機種	MP11A 形マルチリレー
----	---------------

MP11A 形マルチリレー液晶仕様変更のお知らせ

発行日付	2014 年 9 月	件名	MP11A 形マルチリレー 表示画面仕様変更のお知らせ	三菱電機(株)受配電システム製作所 (担当)機器営業課 (TEL)0877-24-2075 〒763-8516 香川県丸亀市蓬萊町 8 番地
------	------------	----	--------------------------------	--

図 2 MP11A 手配コード

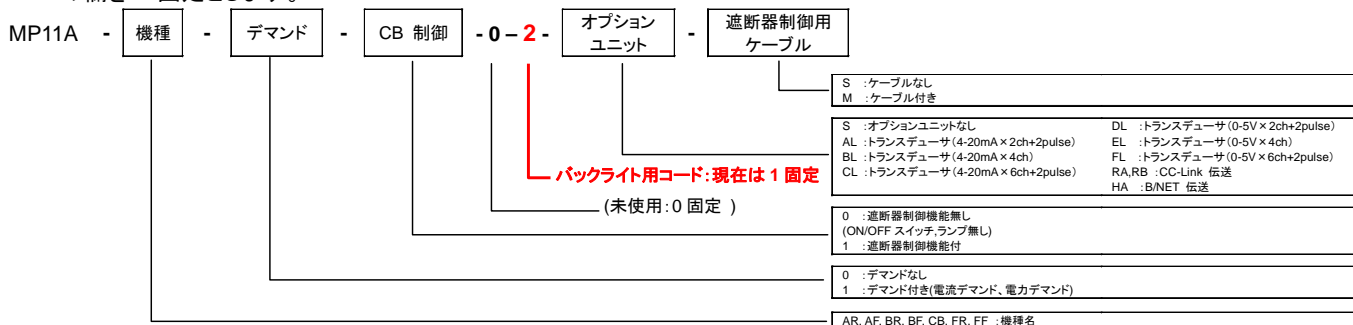
発注時の型番の中にバックライト有無を示すコードを設けており、現在はバックライトあり:1 としていますが、新型液晶はこの欄を"2"固定とします。
